El que suscribe tiene el honor
de presentar el correspondiente
proyecto de Panteon q. desea cons-
truir en la parcela de terreno q.
con fecha 22 de Noviembre de 1897,
le fue concedida en el tomo
n.º 37, de tercera clase, en el ca-
menterio de nuestra Señora del
Sagrario: y Suplica, q.
previo el correspondiente dictamen
facultativo se sirva aprobarlo
p.º proveer a su construccion inme-
diata.

Proyecto de Panteon de familia en el Campo Santo de Nuestra Señora del Sagra- rio.

Toledo.
Campo Santo de Nuestra Señora del Sagrario.
Proyecto de panteón de familia del Señor
D. Melitón Baños y Sánchez.

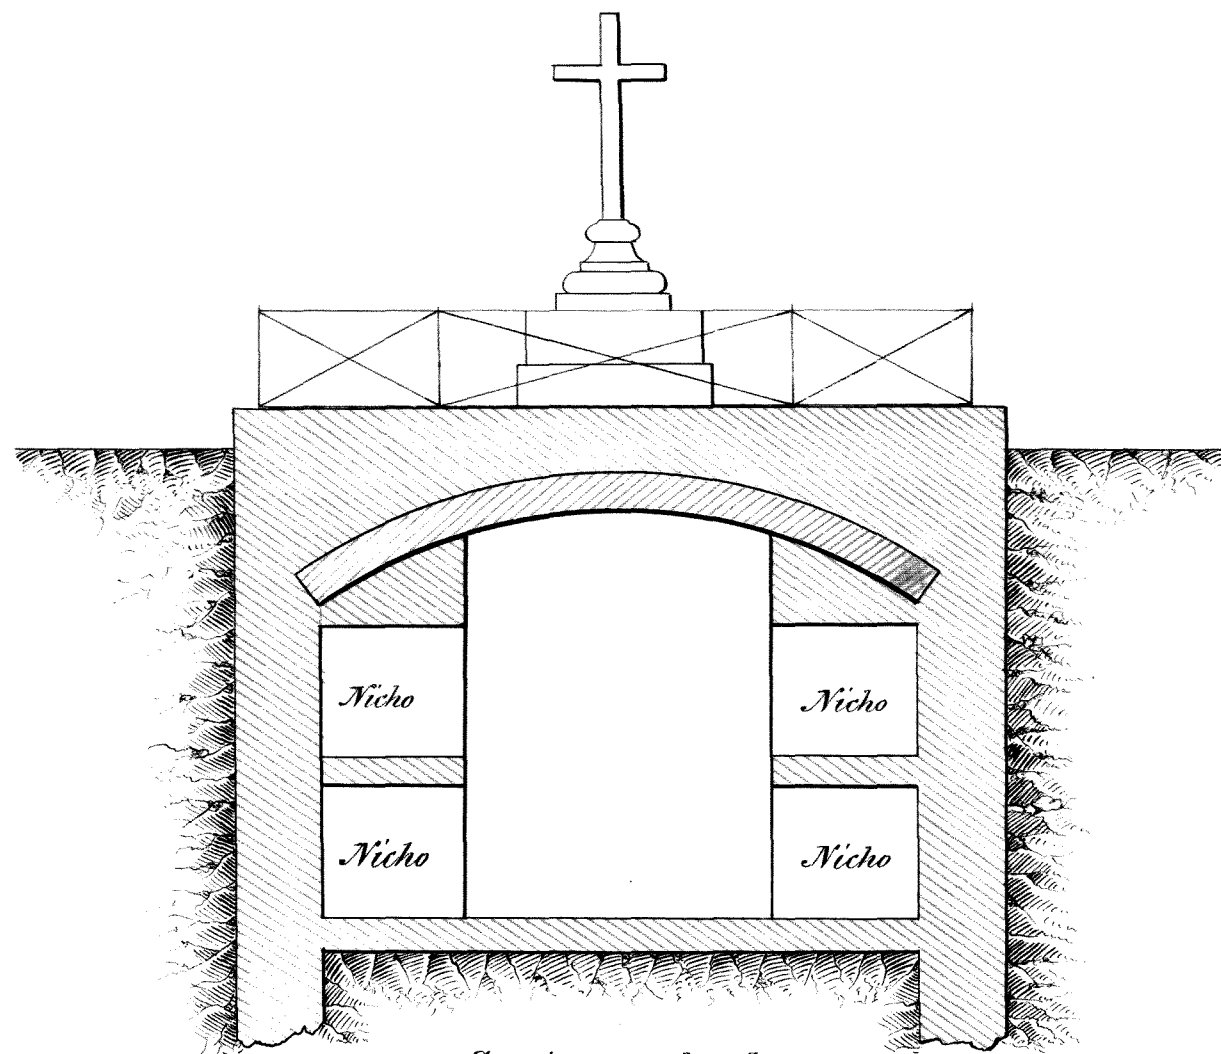
Puede concederse lo que se solicita, sujetándose
a las prescripciones del Reglamento del
nuevo Cementerio de Sta. Ana del Sagrado,
en lo que afecta a distancias para entre-
calles, pasaports de materiales etc. etc.

Se comunica a Vd. en
fin de que inspeccione la
obra y cuide de que se
cumplan con exactitud
las prevenciones del Re-
glamento y muy especial-
mente lo que dispone
el artº 4º del mismo
sobre capacidad de las
criptas y construcción

El Excmo Ayuntamiento
acordó conceder la licencia soli-
citada sujetándose en las obras
a los planos aprobados por el
provisor y a las disposiciones del
Reglamento del Cementerio de Sta.
Ana del Sagrado.
